Área de pavimentação no memorial difere do total no modelo

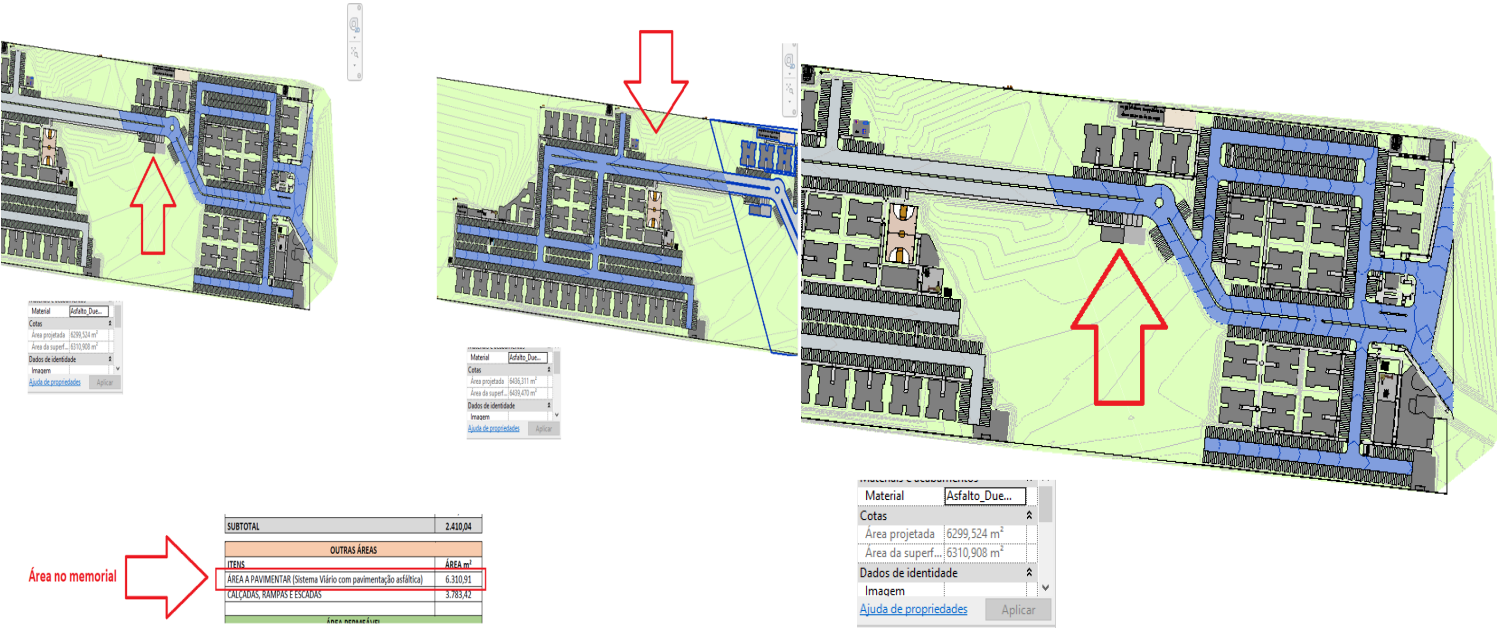
Descrição	Tipo	Fase
Área a pavimentar presente no memorial representa apenas uma parte da área no modelo. Por gentileza, verificar e ajustar.	Problema	Projeto Legal
Prioridade	Abertura	Categoria
Alta	2021-03-31T15:36:24+00:00	None
Disciplinas Responsáveis	Vencimento	Sub-Categoria
Arquitetura	2021-04-07T14:00:00+00:00	None
Usuários Responsáveis	Autor	Local
contato@duettoarq.com.br	bruno@chaconengenharia.com	None
